监理通知单

工程名称：江苏腾盛纺织 5MW 光伏发电项目

编号：ZHJL-TSTZ-001

事由：关于夹具中压边压长度事由

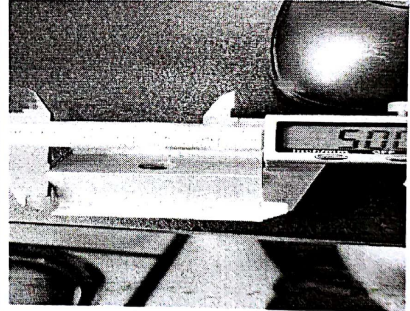
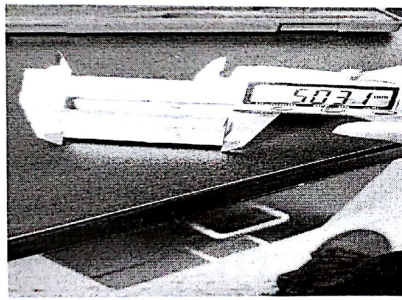
内容：2018 年 10 月 13 日我监理部监理人员对本项目 1# 厂房支架安装施工进行巡视，巡视中发现屋面所使用的夹具，中边压长度与施工合同技术协议中铝合金支架部分，所要求的长度不一致，合同要求长度大于等于 60mm，现场实际为 50mm，现我方要求贵方对现场不满足合同要求的中边压夹具等进行更换处理，并要求对以后进场材料设备按照合同执行，如不执行对造成的损失均由·你方负责。
